**AVIS RELATIF À LA PROTECTION
CONTRE LES EVENTUELS EFFETS NOCIFS ET NUISANCES
PROVOQUÉS PAR LES RAYONNEMENTS NON IONISANTS
GÉNÉRÉS PAR DES ANTENNES ÉMETTRICES STATIONNAIRES**

Commune : PERUWELZ - Exploitant : PROXIMUS

Référence exploitant : 69BRY_01

Rapport n° 3614 / 2025

Figure 1 : Vue en plan des lieux de séjour et des points de contrôle

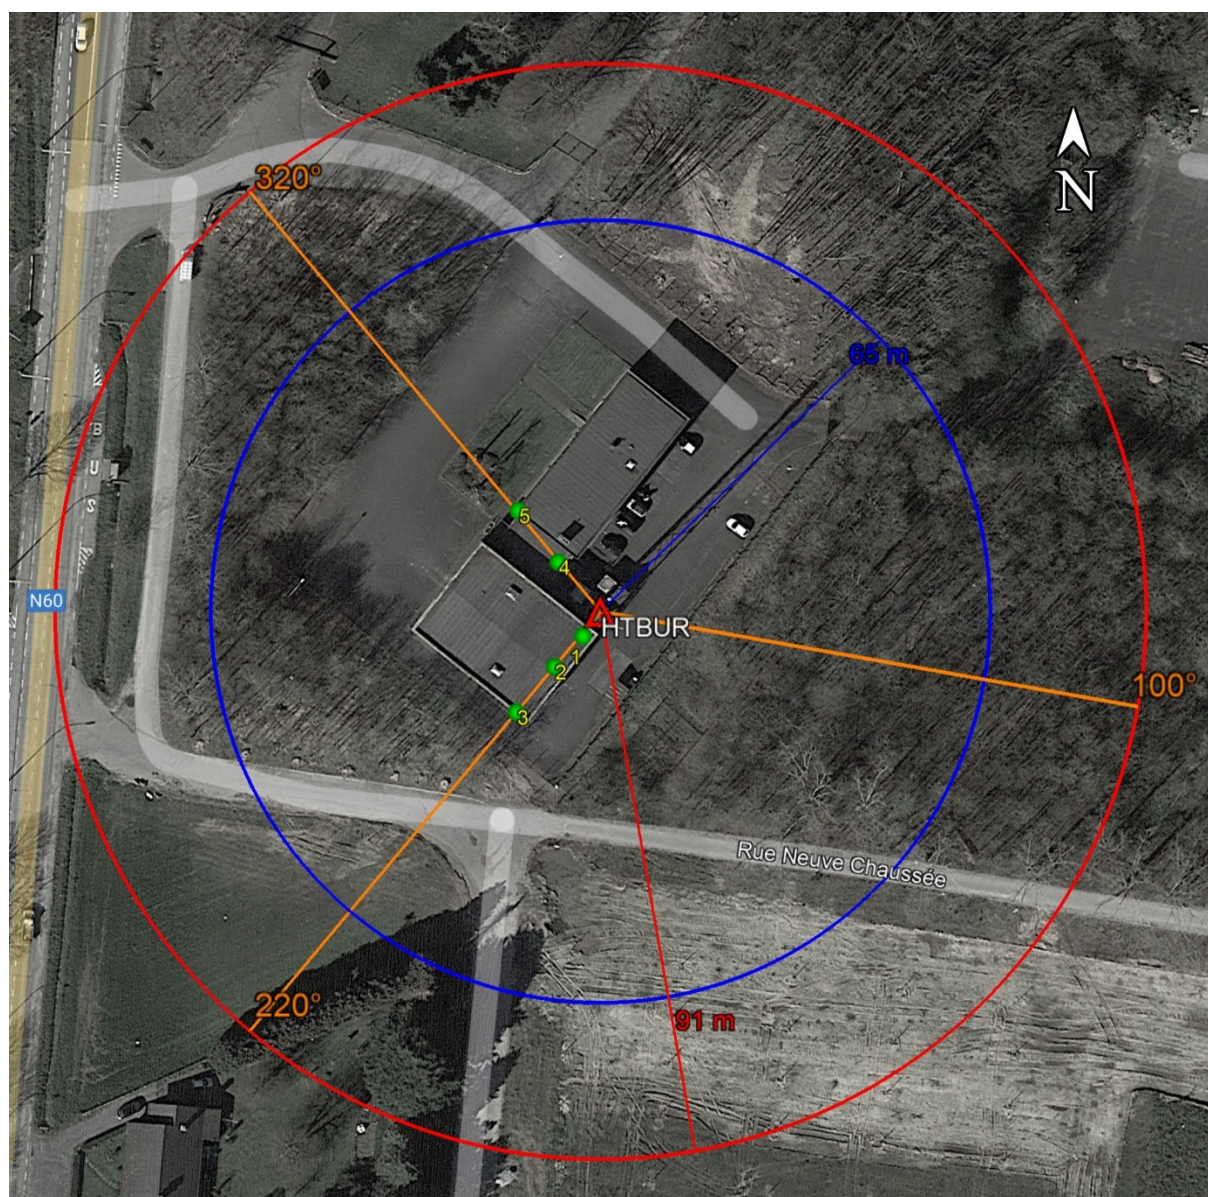
N° point de contrôle	LS	Atténuation (dB)	Indice d'exposition relatif à la limite par installation IE_i
2	LS2	3,0	0,038
3	LS3	3,0	0,034
5	LS5	3,0	0,034
4	LS4	3,0	0,034
1	LS1	3,0	0,007

En ce qui concerne les antennes de l'installation mentionnées dans le tableau 1, la distance maximale à laquelle la limite pourrait être atteinte, à l'extérieur, est égale à 90,3 m. S'il n'y a pas de LS à une distance inférieure, les antennes respectent forcément la limite d'immission.

Dans le cas des LS situés à l'intérieur des bâtiments, une atténuation d'obstacle est prise en compte et il en résulte que la distance maximale à laquelle la limite pourrait être atteinte se réduit à 64,6 m.
